CIRCULAIRE TECHNIQUE PIÈCES DÉTACHÉES SPARE PARTS TECHNICAL CIRCULARS TECHNISCHE RUNDSCHREIBEN FÜR ERSATZT

N° MODIFICATION
CHANGE N°
ANDERUNGS NR.

00456

OBJET : Renforcement des montants de pare-brise sur les cabines BIG-JOB

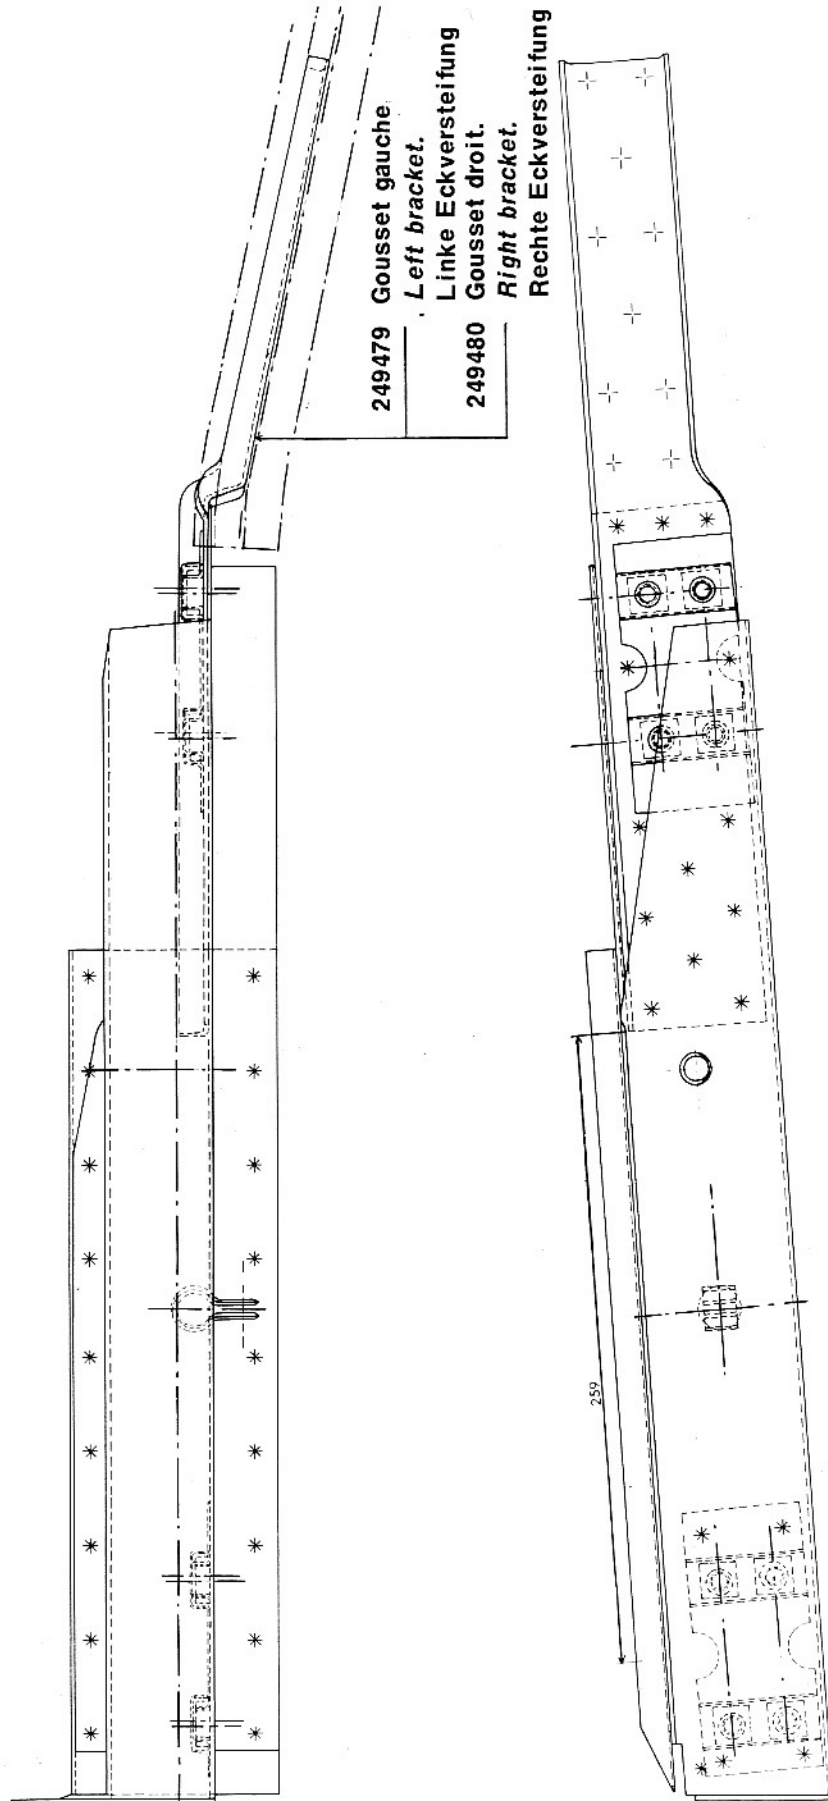
SOLUTION : Renforcement des pieds de porte par adjonction de goussets renforts.(voir plan)

OBJECT : Reinforcement of the windshield mountings on the «BIG JOB» coach.

SOLUTION : Strengthening of the base with reinforcing brackets (See drawing)

GEGENSTAND : Verstärkung der Windlaugpfosten bei den Fahrerhäusern «BIG-JOB»

LÖSUNG : Verstärkung der Türpfosten durch Hinzufügung von Eckversteifungsblechen (Siehe Zeichnung)

<i>Réf.</i>	<i>Qté</i>	<i>Désignation</i>
249479	1	Gousset renfort assemblé gauche
249480	1	Gousset renfort assemblé droit

NOTA : Les références des pieds de porte ainsi modifiés restent inchangées.

Ref.	Qty	Description
249479	1	Reinforcing bracket left assembly
249480	1	Reinforcing bracket right assembly

NOTE : References to the modified base remain unchanged.
